004664 2000 PZDB-X-00091

Advies landschappelijke vormgeving Zeeweringen Westerschelde**Dijkvak: Havendammen Walsoorden****Datum: 7 november 2000****Door: [REDACTED], Dienst Landelijk Gebied****Voorgesteld landschapsbeeld (vereenvoudigd)****Advies dijkvak Havendammen Walsoorden**

Dijkvak: *Havendammen Walsoorden*

Datum: *7 november 2000*

Landschapsbeeld

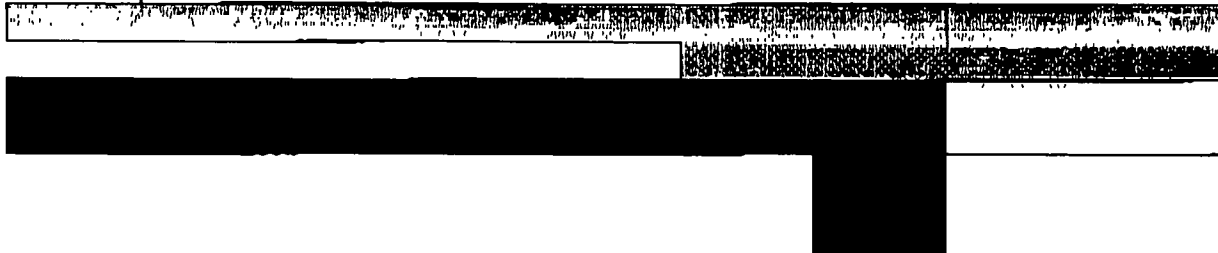
Het dijkvak Walsoorden vormt een bijzonder punt in de zeeweringen van de Westerschelde door de aanwezigheid van de haven en de oude veerstoep. Deze bijzondere elementen verdienen de nodige aandacht:

De veerstoep is een cultuurhistorisch element. Bij de dijkversterking wordt de dijk achter de veerstoep door getrokken. Deze blijft daarmee 'ongeschonden' liggen. Vanuit cultuurhistorisch en recreatief oogpunt is het echter belangrijk om de veerstoep te onderhouden en waarnodig te herstellen. Hiervoor is een inrichtingsplan noodzakelijk. De bekleding van de oostelijke havendam wordt in zijn geheel vervangen. De stalen damwanden en de klinkerverharding van de haven blijven hierbij gehandhaafd, net als de houten palen. Gezien het de cultuurhistorische en recreatieve waarden van de haven is een verharding van basalt voor de gehele dam de beste oplossing. Deze verharding begint bij de damaanzet (bij het begin van de klinkerverharding).

Aan de oostzijde hiervan wordt aangesloten op het aanliggende dijkvak. De grens van deze twee dijkvakken wordt echter gevormd door de veerstoep. Ondanks dat het aanliggende dijkvak geen donkere ondertafel heeft kan deze dus toch in dit dijkvak worden gerealiseerd, zonder een inconsequent beeld te veroorzaken.

De verharding van betonblokken aan de noordzijde van de haven (boventafel) wordt in dien mogelijk herzet. Als dit niet mogelijk blijkt te zijn, wordt de bekleding vervangen door betonblokken.

1. De gehele ondertafel van het dijkvak krijgt wordt gerealiseerd in donker materiaal;
2. De veerstoep krijgt/houdt een eigen bekleding die recht doet aan de cultuurhistorische en recreatieve waarden van dit element;
3. De oostelijke havendam krijgt een eenduidige bekleding die recht doet aan de cultuurhistorische en recreatieve waarden van dit element;
4. De verticale overgangen vallen niet samen;
5. Het onderhoudspad sluit aan op het aanliggende dijkvak en valt gedeeltelijk samen met de kade van de haven;
6. Het af strooien van de bovenste 4 meter van de glooiing met grond voor de sneller vestiging van grassen is mogelijk;
